Am 22.06.2021 um 17:49 Uhr hat die Friedhofsverwaltung die Stellungnahme der Steinmetz- und Steinbildhauerinnung der Kreise Ludwigsburg - Böblingen - Rems-Murr per E-Mail erhalten. Die Stellungnahme der Friedhofsverwaltung zu den einzelnen Punkten ist direkt in der E-Mail - in der Schriftfarbe grün - aufgeführt:

Betreff: AW: Änderung der Friedhofssatzung

Mit E-Mail vom 10.06.2021 (siehe unten) hatte Herr Haas die Anlagen 1 und 2 der Sitzungsvorlage 174/2021 Herrn Machmer von der Steinmetz- und Steinbildhauerinnung der Kreise Ludwigsburg - Böblingen - Rems-Murr mit der Bitte um Stellungnahme bis zum 16.06.2021 zukommen lassen. Daher wurde auf Seite 1 in der Sitzungsvorlage folgender Hinweis aufgenommen „... Die Innung wird derzeit zur Änderungssatzung angehört. ...“. Nach Vorliegen der Stellungnahme hätte diese der Sitzungsvorlage beigefügt werden sollen. Da diese erst 11 Minuten vor Beginn der Sitzung des Verwaltungsausschusses eingegangen war, konnte die Stellungnahme der Sitzungsvorlage nicht mehr beigefügt werden und wird nun als Anlage 3 für die Gemeinderatssitzung ergänzt.

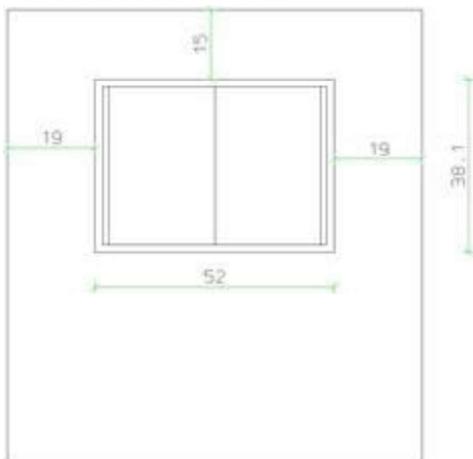
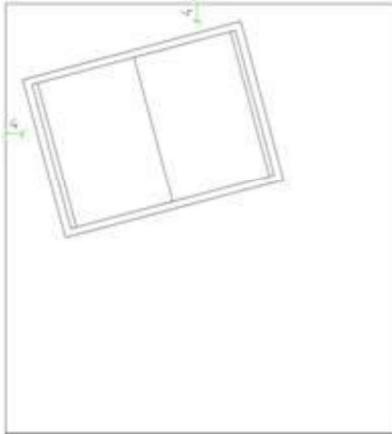
Sehr geehrte Damen und Herren,
in meiner Mail fehlte noch ein Textbaustein bzw. 2 Skizzen zum Thema „Abstände der Grabmale“:

Nachfolgend ein Beispiel. Das Buch ist 52 x 38 cm. Die seitlichen Abstände reichen nicht mehr aus um das Buch zu montieren.

Die Montage eines Buches oder eines Steines in die Ecke ist somit nicht mehr möglich. Viele Gestaltungsmöglichkeiten bleiben den Hinterbliebenen verwehrt.
